Mission régionale d'autorité environnementale  
**PAYS DE LA LOIRE**

## **AVIS DÉLIBÉRÉ**

**SUR LE PROJET DE PARC ÉOLIEN VENDÉE MARAIS  
SUR LA COMMUNE DE SAINT-PIERRE-LE-VIEUX (85)**

**n° PDL-2023-7321  
Rectificatif**

Schéma éolien PNR du Marais Poitevin – source : étude d'impact page 278

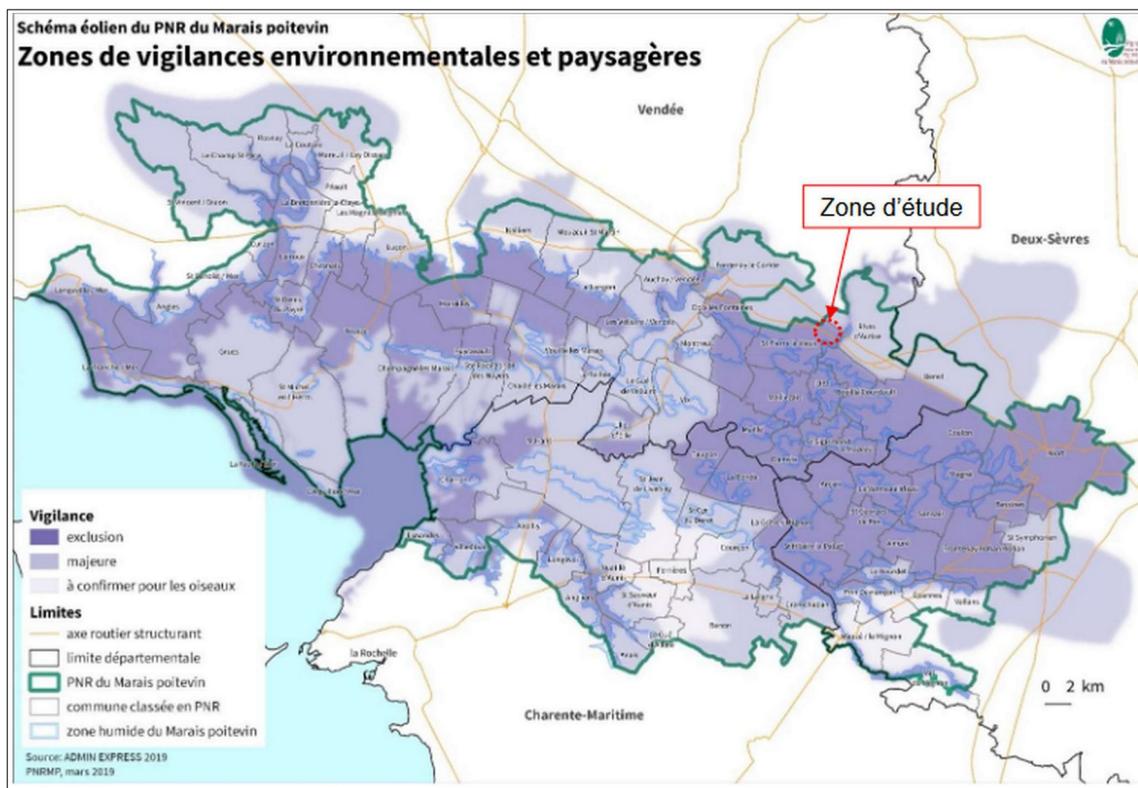
La majeure partie de la ZIP est de plus localisée au sein du périmètre PNR du Marais poitevin dans une zone d'exclusion de l'éolien d'après les recommandations de la charte. Consulté initialement en 2018 par le porteur de projet, le parc naturel régional a donné un avis défavorable soulignant la forte sensibilité paysagère et environnementale du secteur d'implantation du projet. Le PNR appuie son avis sur la position du projet éolien en surplomb du site classé du marais mouillé poitevin et du Grand Site de France, sur les co-visibilités avec plusieurs monuments historiques protégés et la proximité avec le site Natura 2000 du Marais poitevin. De plus, dans le cadre de l'élaboration de sa stratégie territoriale énergétique, le PNR demande que les projets éoliens ne s'implantent pas au sud de la RD 148.

Le PNR a formulé en octobre 2023 et février 2025 deux autres avis défavorables à l'égard du projet éolien Vendée marais appuyés sur les mêmes arguments qu'en 2018.

Cette position du PNR est ignorée par le porteur de projet qui maintient que si le projet est certes inclus dans le périmètre du PNR, il est implanté sur sa bordure, « dans un secteur où l'éolien est déjà assez développé avec d'autres parcs en exploitation également dans le périmètre du PNR ».

**La MRAe recommande de réexaminer le choix de la zone d'implantation potentielle au regard de la charte du PNR dans lequel il s'implante, des préconisations du concessionnaire autoroutier et des distances à l'aérodrome de Fontenay-le-Comte.**

Localisation des parcelles de zones humides impactées et de compensation – source : étude d'impact page 430.

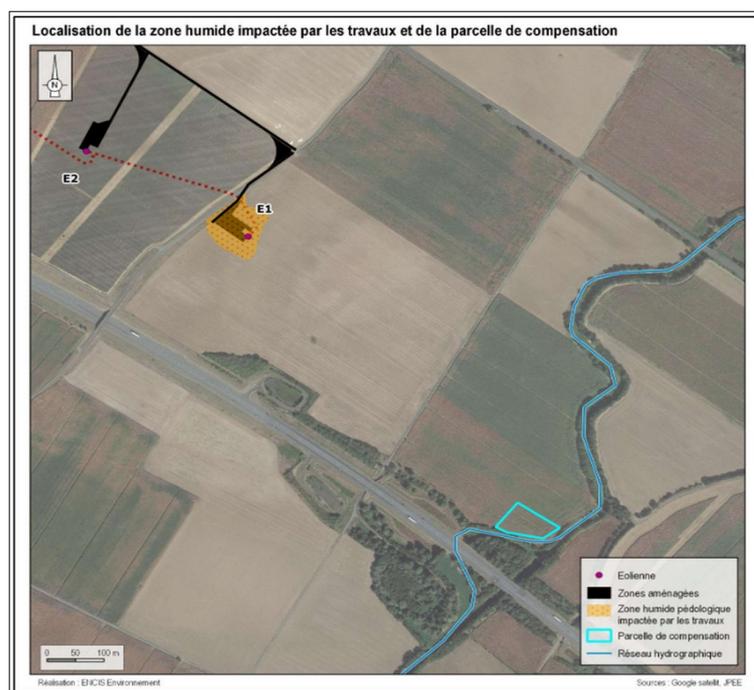
Une zone humide de 2 320 m<sup>2</sup> localisée sur des parcelles cultivées est impactée au niveau de l'éolienne 1. Le dossier propose une mesure de compensation sur 4 320 m<sup>2</sup>, soit un ratio surfacique de 186%. Cette compensation sera mise en œuvre sur une parcelle occupée par de grandes cultures située à 350 m de la zone impactée en bordure de l'Autise. Le dossier argumente que ce secteur n'a pu être évité car un projet à deux éoliennes n'aurait pas été viable et qu'une implantation privilégiant un alignement entre les trois

éoliennes a été retenu pour maximiser l'insertion paysagère du projet. L'équivalence fonctionnelle de la mesure de compensation est supposée sans qu'elle soit détaillée. L'étude d'impact indique qu'une convention a été signée avec l'exploitant de la parcelle de compensation. Les mesures de gestion sont décrites de manière succincte. Il est indiqué que la parcelle sera gérée de manière à remplacer les cultures par des prairies dont la végétation spontanée sera privilégiée y compris au niveau de la ripisylve.

La MRAe rappelle qu'indépendamment des fonctionnalités offertes par la zone humide, la recherche d'évitement et de réduction d'impacts doit être privilégiée prioritairement avant toute action de compensation<sup>8</sup>. Par ailleurs concernant cette dernière, le dossier n'apporte pas d'éléments détaillés d'analyse de l'état initial du secteur destiné à accueillir la mesure attestant de la nature des sols favorable à leur conversion en zone humide ni présentant les enjeux environnementaux présents sur la dite parcelle. Par ailleurs, s'agissant d'un impact permanent, la compensation ne peut se limiter aux 20 années d'exploitation du parc : en effet, même après démantèlement l'impact subsistera du fait des profondeurs de sol remaniés pour la mise en place des fondations et plateformes notamment. La MRAe observe par ailleurs que le recours à l'obligation réelle environnementale (ORE) prévu par l'article L.132-3 du code de l'environnement<sup>9</sup> n'est pas envisagé par le porteur de projet, dispositif pourtant adapté à la sécurisation sur le long terme des mesures compensatoires.

- **d'exposer plus précisément la démarche d'évitement et de réduction des impacts sur la zone humide concernée en cohérence avec les exigences du SDAGE et de fournir les éléments d'analyse de l'état initial du secteur de compensation afin de justifier de l'équivalence fonctionnelle avec la zone humide détruite et d'assurer l'effectivité et la pérennité de la mesure compensatoire.**

Contexte éolien et étude de visibilité – source : étude d'impact page 446

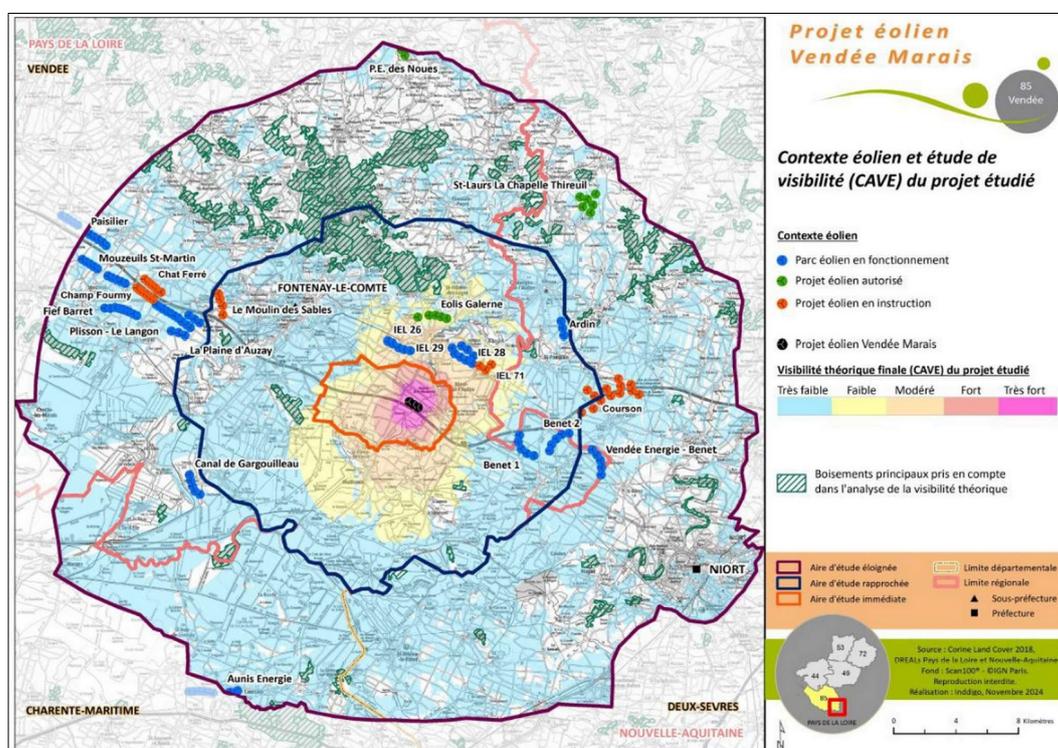
Du point de vue paysager, le projet participe à la densification du motif éolien qui est déjà très présent dans le territoire, principalement sur le plateau agricole. L'implantation du parc éolien entre le marais et les parcs éoliens existants participe d'une part, à renforcer l'effet de saturation visuelle globale du territoire en venant densifier les vues depuis le marais poitevin vers le nord, et d'autre part, à modifier les rapports d'échelles.

L'implantation d'éoliennes de 165 mètres de hauteur dans cet espace vient perturber la lisibilité de la trame paysagère caractéristique du marais mouillé poitevin et écraser la perception fine de ce paysage depuis les vues lointaines. Comme le montre par exemple le photomontage n°59, on constate que le parc éolien vient s'ajouter aux projets existants et referme les espaces de respiration essentiels à la découverte du site.

Le parc Vendée Marais est en covisibilité avec les parcs et projets d'IEL 26 et 29, mais aussi avec ceux d'IEL 28, 71 et d'Eolis Galerne. Ces parcs sont localisés à des distances comprises entre 3,3 km et 5,4 km du projet éolien Vendée Marais. Ils forment une barrière visuelle notamment depuis les secteurs habités comme Bouillé-Courdault, La Porte-de l'Île, le belvédère de l'Abbaye de Maillezais et le point de vue au nord de La Taillé. Un effet d'encerclement significatif par le motif éolien est observé depuis les communes de Xanton-Chassenon et Nieul-sur-l'Autise.

**La MRAe recommande que l'impact cumulé des parcs éoliens au niveau de l'aire d'étude éloignée soit précisément évalué concernant les populations d'oiseaux et de chiroptères ainsi qu'en matière d'impact paysager sur le marais poitevin et de saturation visuelle.**
